Privater Gestaltungsplan
"Bahnhof West - Baufeld E"

BERICHT ZU DEN EINWENDUNGEN

Antrag 3.4

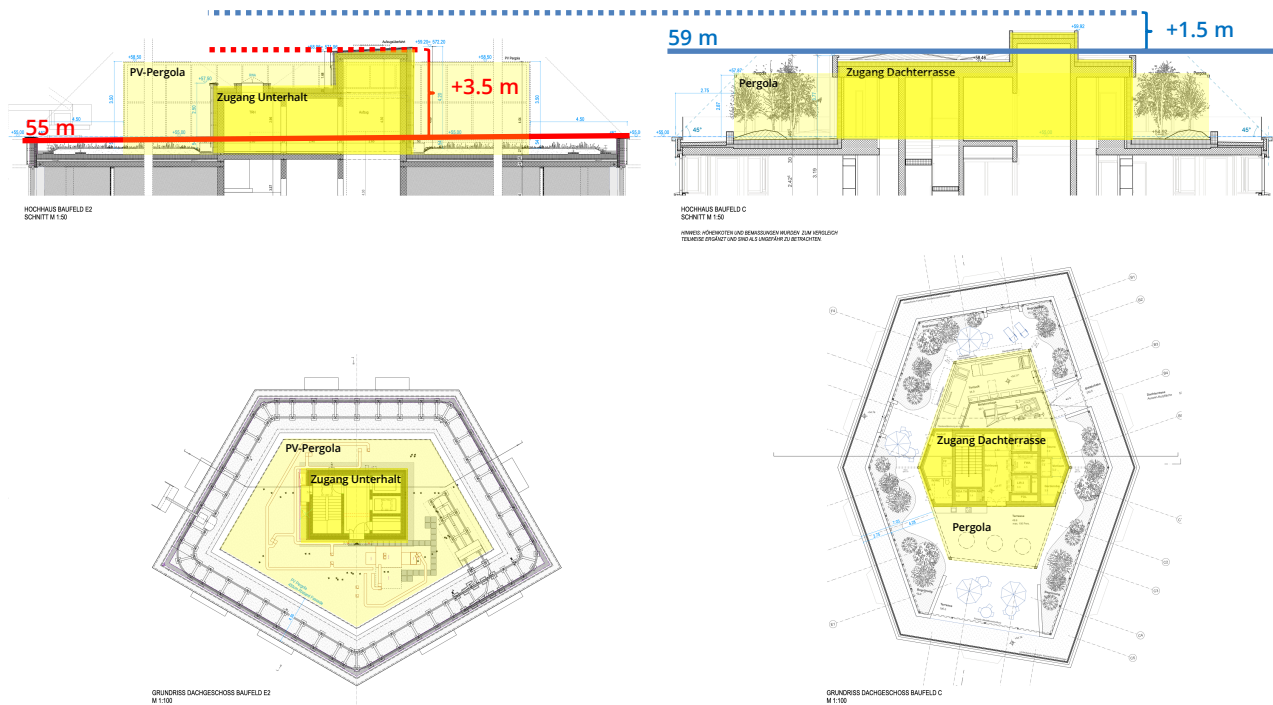
Die im Richtprojekt dargestellte zweigeschossige Dachaufbaute auf dem Hochhaus wird klar als zu gross (sowohl im Grundriss als auch in der Höhe) taxiert. Analog dem Gestaltungsplan Bahnhof West – Baufeld C soll auch hier die zulässige Gesamthöhe um max. 1.5 m überschritten werden dürfen (Art. 7 Abs. 2 Bestimmungen).

Das Anliegen wird berücksichtigt.

Die zulässige Gesamthöhe im Baufeld C beinhaltet bereits das Dachgeschoss inkl. Zugang zur öffentlichen Dachterrasse. Dies war eine baurechtliche Auflage des Kantons im Rahmen der Vorprüfung des Gestaltungsplans. Die Gesamthöhe wurde dazu entgegen den Vorgaben des Masterplans um 4 m von 566 auf 570 m ü. M. erhöht (59 statt 55 m), damit ein öffentlicher Zugang zur Dachterrasse gewährleistet werden kann. Die Höhe von 55 m kann somit um total 5.5 m (4+1.5 m) überschritten werden. Im Baufeld E2 wird die zulässige Gesamthöhe von 55 m jedoch eingehalten und es ist somit nur eine Überschreitung von max. 3.5 m zulässig.
